**Stellungnahme als direkte Betroffene zum  
Entwurf Bebauungsplan 25/19 „Weiterführende Schule Wittstockstraße/ Woltersdorfer  
Straße" Beteiligung der Öffentlichkeit (§ 3 (2) BauGB)**

Stellungnahme im Rahmen der Öffentlichen Auslegung – Entwurfsplanung B-Plan 25/19

**zum Bebauungsplan 25/19 „Weiterführende Schule  
Wittstockstraße/Woltersdorfer Straße“ im Rahmen der  
Öffentlichkeitsbeteiligung nach BauGB (Art. 13 DSGVO).**

Abbildung 1: Kartenausschnitt  
© basemap.de BKG

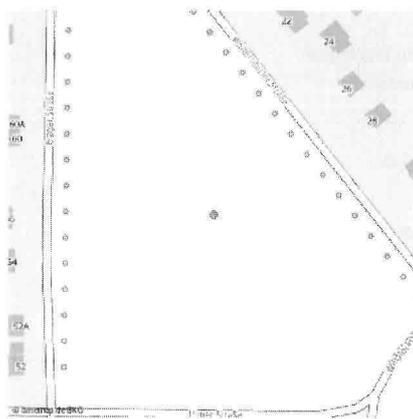
- Die Straßen im näheren Umfeld sind für das Heranfahren der Schüler mit dem elterlichem PKW bautechnisch nicht geeignet.
- Wie hoch werden die Kosten für den Ausbau der Straßen sein?
- Wer kommt für die Kosten auf?
